改善箇所説明図

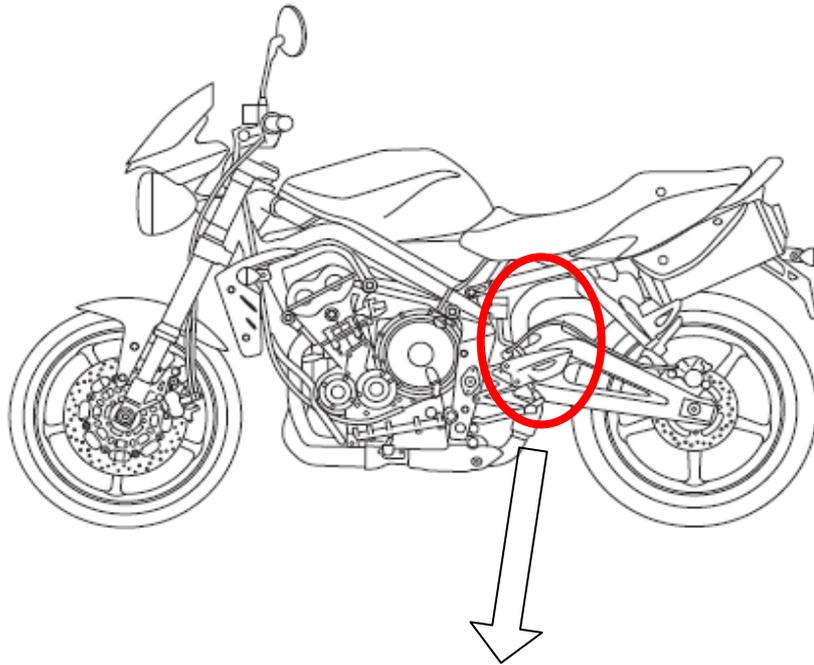
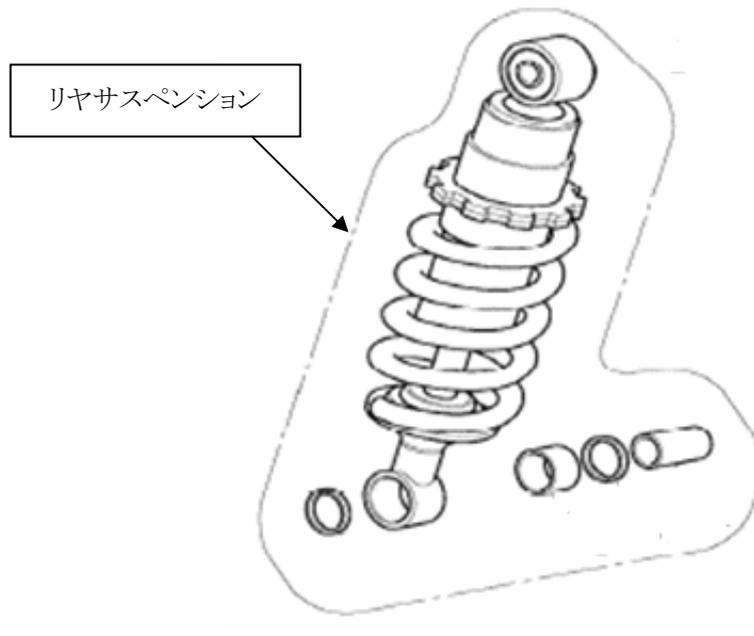
リヤサスペンションにおいて、ショックアブソーバ内部のシール部が損傷しているため、ショックアブソーバのオイルが漏れることがある。そのため、緩衝機能が低下し、最悪の場合、走行安定性を損なうおそれがある。

対策済み車両には、ショックアブソーバー下部表面に白ペイントマークを塗布する。

全車両、リヤサスペンションを良品と交換する。
